Limitazione numero telaio con Mercedes-Benz Sprinter

Fabbricante:
Mercedes-Benz

Modello: Sprinter BM 90#.6##

Codice LuK-AS: 415 0239 10 (OM611)
415 0243 10 (OM612)

Figura 1: 415 0148 10 / 415 0151 10
(Volano doppia massa vecchia versione)

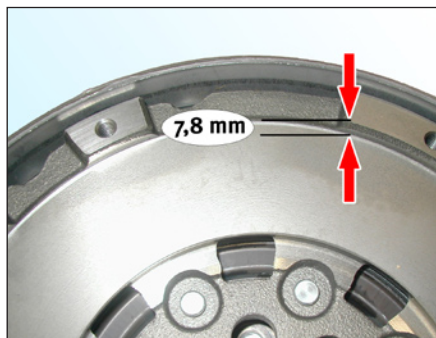
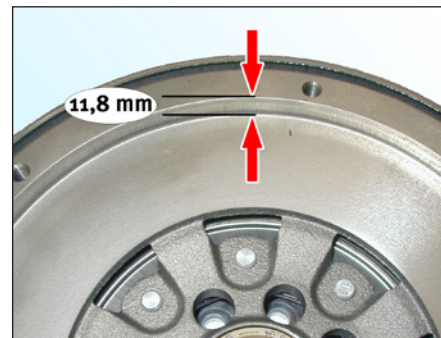
Nel quadro del miglioramento tecnico da marzo 2004 nel veicolo Mercedes-Benz Sprinter viene montata una nuova frizione ottimizzata termicamente. In seguito alle differenze geometriche rispetto alla „vecchia“ frizione si devono osservare alcuni punti importanti.

⚠ La „vecchia“ frizione non deve essere montata con il volano doppia massa 415 0239 10 / 415 0243 10!

La combinazione derivante da un „nuovo“ volano doppia massa e una „vecchia“ frizione determina un inserimento completo della regolazione automatica, al primo azionamento della frizione. In tale condizione della frizione il veicolo non ha più spinta!

La dimensione della superficie di fissaggio della frizione (figura 1, freccia in alto) rispetto alla superficie di attrito (figura 1, freccia in basso) è 7,8 mm.

La dimensione della superficie di fissaggio della frizione (figura 2, freccia in alto) rispetto alla superficie di attrito (figura 2, freccia in basso) è 11,8 mm.

In abbinamento con il „vecchio“ volano doppia massa devono essere utilizzati solo i seguenti RepSet:

- 624 3148 09
- 624 3148 33

In abbinamento con il „nuovo“ volano doppia massa devono essere utilizzati solo i seguenti RepSet:

- 624 3182 09
- 624 3182 33
